## COMUNE DI ORBETELLO

**Procedura di VIA integrata con la Valutazione di incidenza ai sensi dell'art. 10 del D.Lgs. 152/2006 e con piano preliminare di utilizzo in sito delle terre e rocce da scavo, ai sensi dell'art. 24 del D.P.R. 120/2017, relativa al progetto di costruzione ed esercizio di un impianto di energia elettrica da fonte eolica "Orbetello" di potenza in immissione massima pari a 61,2 MW e relative opere connesse da realizzarsi nel comune di Orbetello (GR). Contributo istruttorio dopo deposito integrazioni [ID: 9888]**

Il presente contributo è presentato ai sensi dell'art. 24, comma 3, del D.Lgs. 152/2006.

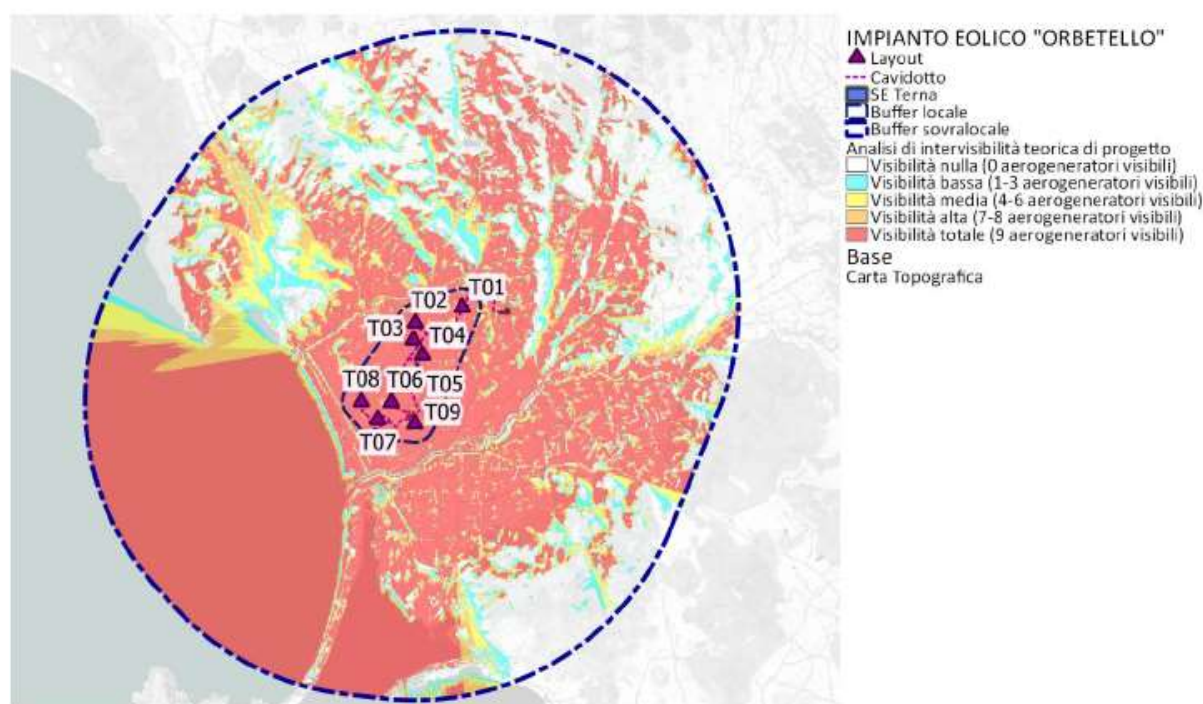
Come affermato dal proponente il paesaggio, per sua natura, è in continua evoluzione e le sue componenti possono cambiare nel tempo per effetto di molteplici fattori. Proprio allo scopo di conservare, e al contempo favorire e indirizzare verso modelli di sviluppo sostenibile, il Piano Strutturale del Comune di Orbetello, in osservanza con quanto richiesto dalla Disciplina del PIT/PPR (piano paesaggistico ai sensi dell'art. 143 del D.Lgs. 42/2004) attraverso la declinazione delle "Invarianti Strutturali" del PIT/PPR, ha concepito, per l'area delimitata tra il Fiume Osa e Il Fiume Albegna, una strategia di sviluppo indirizzata verso lo sviluppo delle attività produttive di natura agricola e verso l'ospitalità turistica anch'essa connessa all'attività agricola.

Come dimostrano le numerose osservazioni presentate dai privati, oltre a quella della Giunta Comunale, la realizzazione dell'impianto eolico si indirizza verso una scelta, che si contrappone agli obiettivi del Piano Strutturale, lontana da apportare una modifica del paesaggio tale da perseguire l'obiettivo di *"Qualità paesaggistica"*, definita dalla Convenzione Europea del Paesaggio come *"... la formulazione da parte delle*
